# 伊方発電所 原子炉施設保安規定変更認可申請について

安全保護系ロジック盤の取替に伴う変更

令和3年6月18日

四国電力株式会社

## 2. ロジック盤取替に伴う工事内容

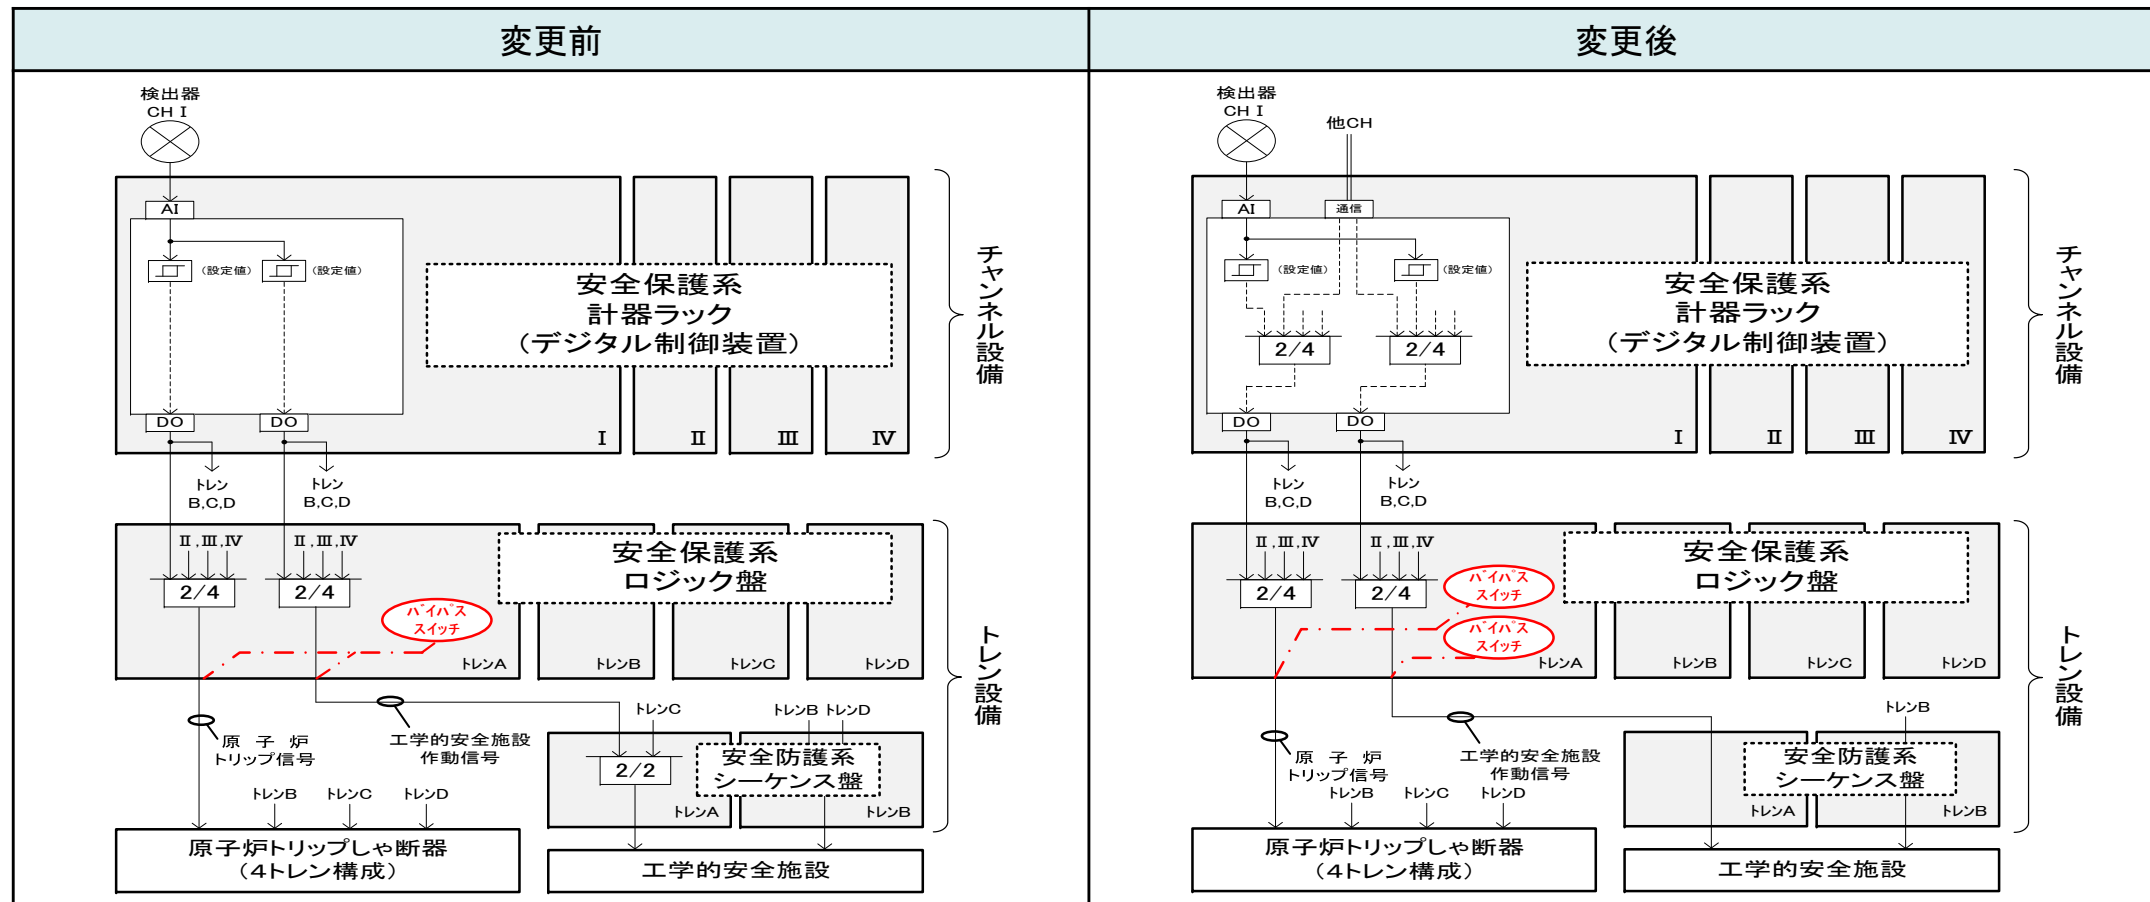
1. の設工認申請の工事内容に合わせて、ロジック盤内のバイパス回路の設備構成を以下の通り変更する。

- ✓ ロジック盤には、定期点検時に原子炉トリップ信号(テスト信号)の発信によって原子炉トリップしゃ断器が実動作することを防ぐため、原子炉トリップしゃ断器への原子炉トリップ信号を除外とするバイパススイッチを設置している。
- ✓ ロジック盤取替前は、原子炉トリップ信号と工学的安全施設作動信号のバイパス回路が共通であったため、原子炉トリップ信号に加えて、工学的安全施設作動信号も一括でバイパスされる設備構成となっていた。
- ✓ ロジック盤取替後は、原子炉トリップ信号と工学的安全施設作動信号それぞれにバイパス回路を個別に設けることで、原子炉トリップ信号と工学的安全施設作動信号の各出力信号を個別にバイパスできる設備構成とする。

## 4. ロジック盤取替に伴う変更内容

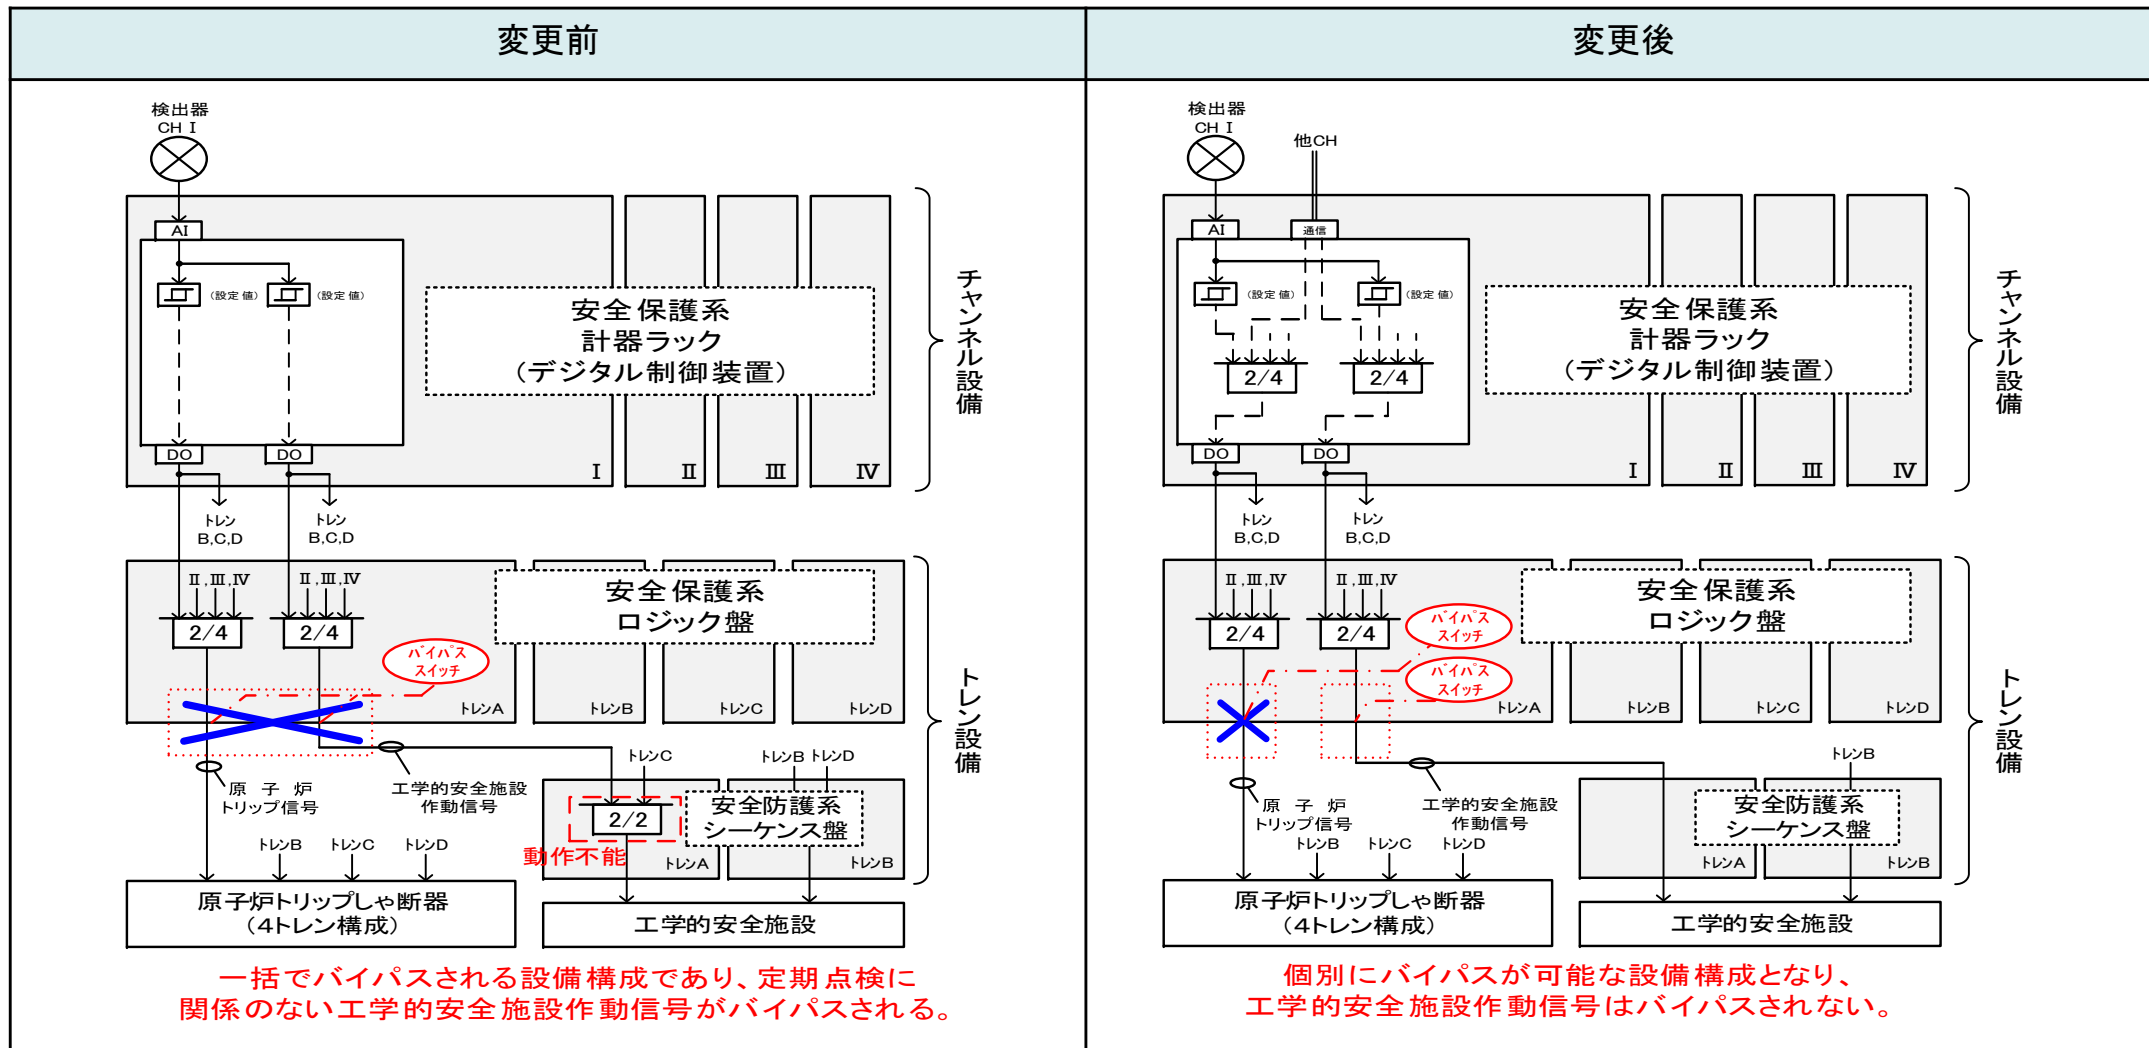
- ✓ 定期点検時において、ロジック盤取替前は原子炉トリップ信号に加え、工学的安全施設作動信号も一括でバイパスされるため、工学的安全施設等作動計装の2系統のうち1系統が動作不能となることから、残り1系統が動作可能であることを条件に、2時間に限り定期点検のための1系統動作不能が許容されていた。
- ✓ ロジック盤取替後は原子炉トリップ信号と工学的安全施設作動信号の各出力信号を個別にバイパスでき、工学的安全施設作動信号の論理回路がバイパスされないため、定期点検時においても工学的安全施設等作動計装の2系統が動作できる状態を維持できる。

1 頁に示す保安規定第33条表33-3工学的的安全施設等作動計装について変更を行う。変更内容について以下に代表例を示す。

適用開始時期の考え方

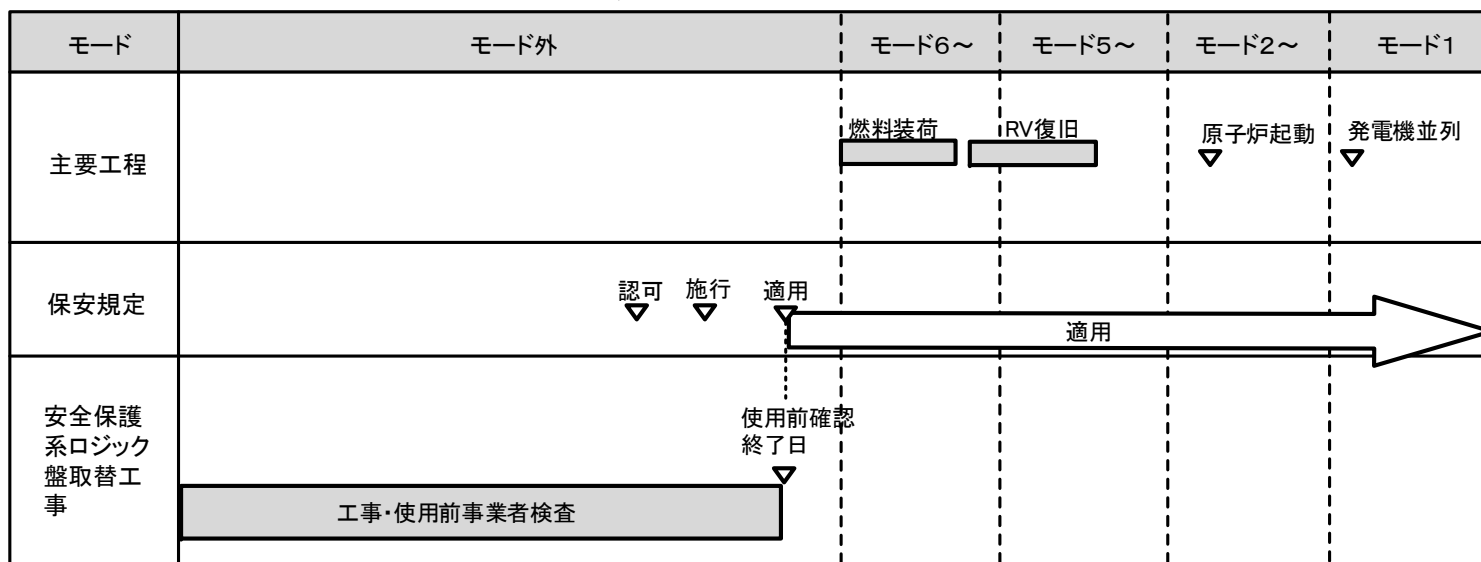
○ロジック盤取替により、原子炉保護設備に係る定期点検時におけるロジック盤のバイパス時に、原子炉トリップ信号と工学的安全施設作動信号の各出力信号を個別にバイパスできる設備構成となるため、ロジック盤取替に伴う使用前確認終了日以降に適用を開始する。

第1条 この規定は、原子力規制委員会の認可を受けた日から10日以内に施行する。

2 この規定施行の際、使用前事業者検査の対象となる設備に係る規定については、安全保護系ロジック盤取替工事の計画に係る使用前確認終了日以降に適用することとし、それまでの間は従前の例による。

第13図 原子炉保護設備に係る定期点検（サーベイランス）時の状態

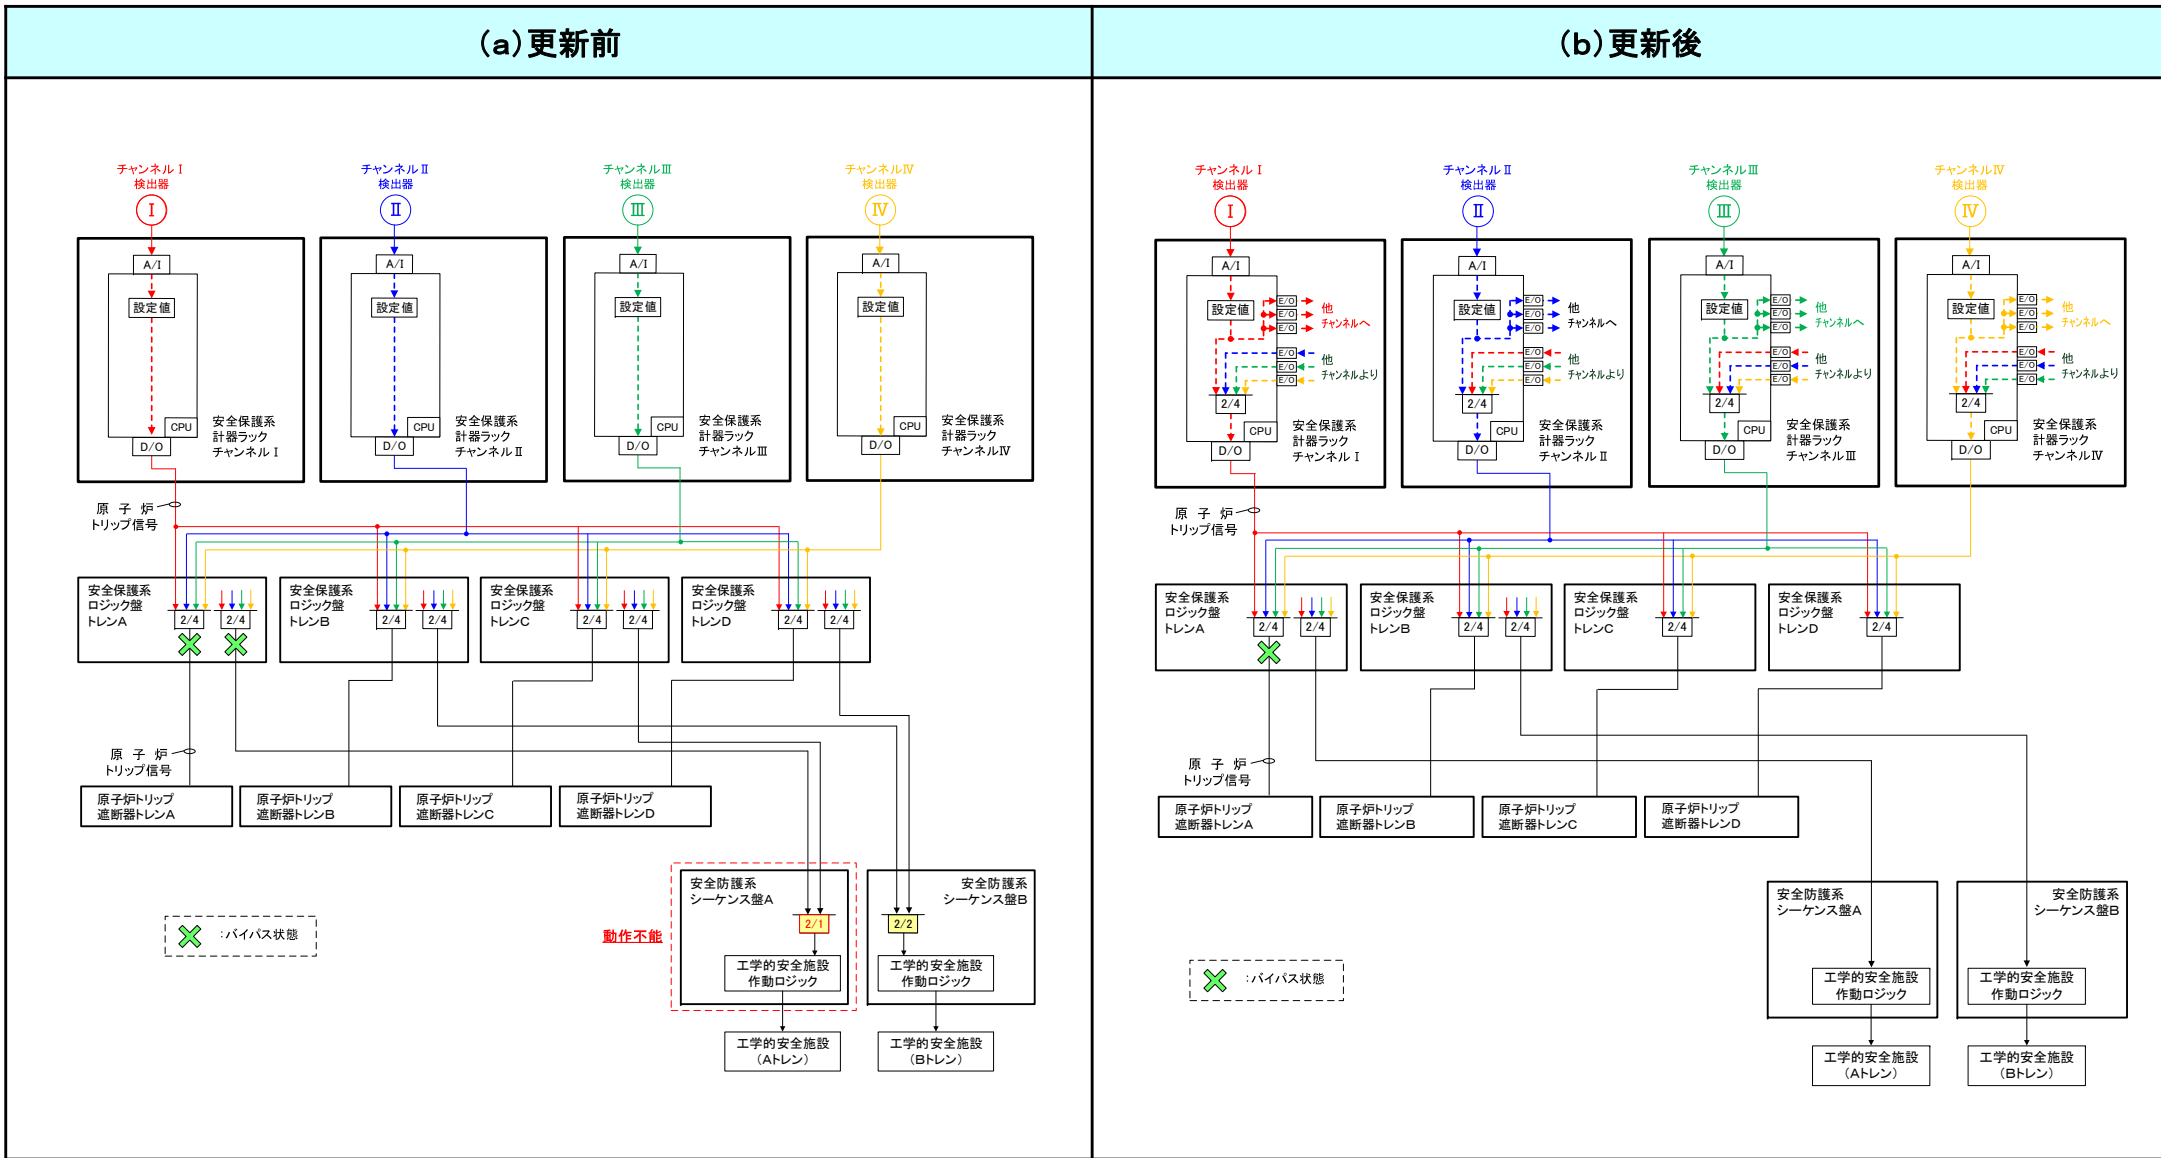
更新前では、原子炉保護設備に係る定期点検（サーベイランス）の実施時、図(a)に示す状態になる。

原子炉保護設備に係る定期点検（サーベイランス）では、原子炉保護設備で原子炉トリップ信号が発信されることを確認する必要があるが、原子炉トリップ信号の発信によって、原子炉トリップ遮断器が実動作（開放）することを防ぐために、ロジック盤からの出力信号をバイパスする。

この際、更新前では、原子炉トリップ信号に加えて、工学的安全施設作動信号もバイパスされる設備構成となっている。

安全防護系シーケンス盤は、工学的安全施設作動信号の2/2で工学的安全施設を作動させる回路となっているため、出力信号をバイパスしたロジック盤に対応するトレンの安全防護系シーケンス盤は、作動することができない。

この理由から、保安規定には、非常用炉心冷却系作動論理回路等の工学的安全施設作動信号に係る機能の所要数について「原子炉保護系論理回路の機能検査時においては、残り1系統が動作可能であることを条件に、2時間に限り、1系統をバイパスすることができる。この場合、バイパスした系統を動作不能とはみなさない。」と定めているが、この間、動作可能な工学的安全施設作動信号は1トレンになる。

更新後の設備構成では、原子炉保護設備に係る定期点検（サーベイランス）時は、図(b)に示す状態になる。

取替え後のロジック盤では、原子炉保護設備に係る定期点検（サーベイランス）時におけるロジック盤のバイパス時に、原子炉トリップ信号の出力信号のみがバイパスされ、工学的安全施設作動信号の出力信号をバイパスしない設計に変更する。

このため、原子炉保護設備に係る定期点検（サーベイランス）時においても、非常用炉心冷却系作動論理回路等の工学的安全施設作動信号に係る機能について、所要数を満足することができ、運用性の向上が図れる。
